平成 2 2 年 1 月 1 2 日

今後の治水のあり方に関する有識者会議 御中

八ッ場ダム住民訴訟弁護団

カスリーン台風が再来しても、八斗島地点の洪水流量は国交省の計算でも毎秒 1 万 6 7 5 0 m³ であるから八ッ場ダムは要らない

河道横断位置模式図

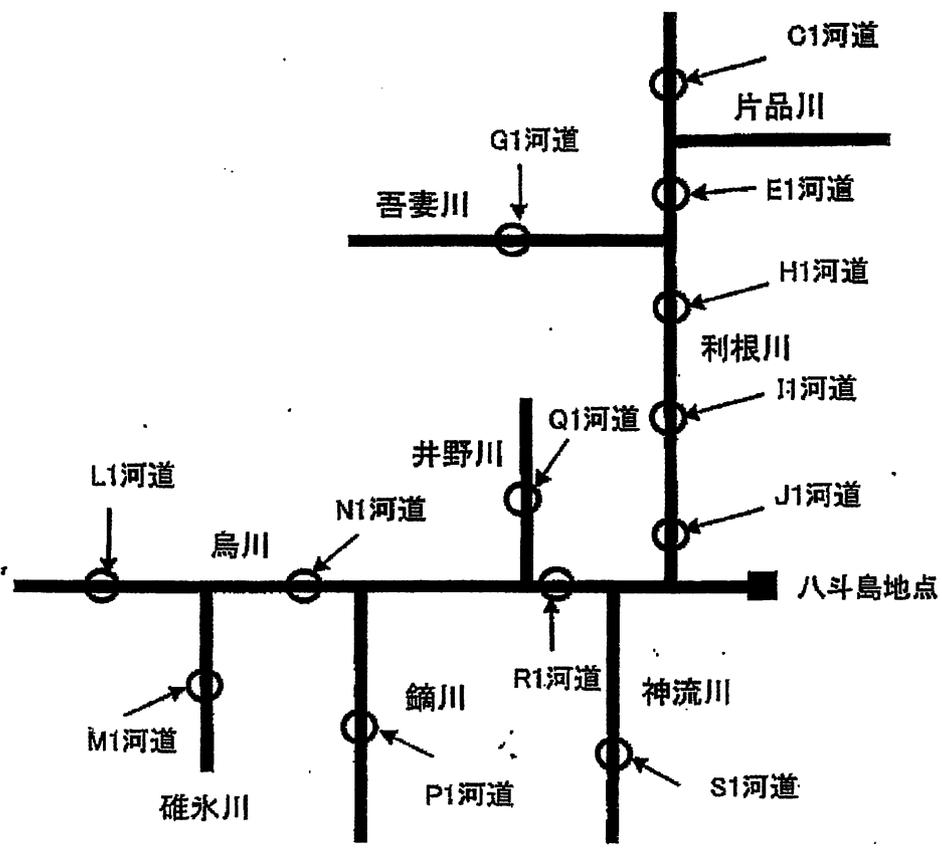
①利根川・八斗島上流の本川及び支川の各計算地点における河道データ（堤防高、河床高、川幅など、河道の状況を示すデータ）	P1~14
②利根川・八斗島上流の本川及び支川の各計算地点における粗度係数（河道の流下能力を規定する係数）の設定値	P15
③利根川・八斗島上流の本川及び各支川の洪水流量を計算するための洪水流出計算モデルの係数の設定値	P16
④利根川・八斗島上流における各ダムの洪水調節容量の設定値	P17

①利根川・八斗島上流の本川及び支川の各計算地点における河道データ 堤防高、河床高、川幅など、河道の状況を示すデータ	P18~31 注)
②利根川・八斗島上流の本川及び支川の各計算地点における粗度係数 （河道の流下能力を規定する係数）の設定値	P32
③利根川・八斗島上流の本川及び各支川の洪水流量を計算するための洪水流出計算モデルの係数の設定値	P33

注) 群馬県の河道計画ではなく、国土交通省が計算に使用した断面です。
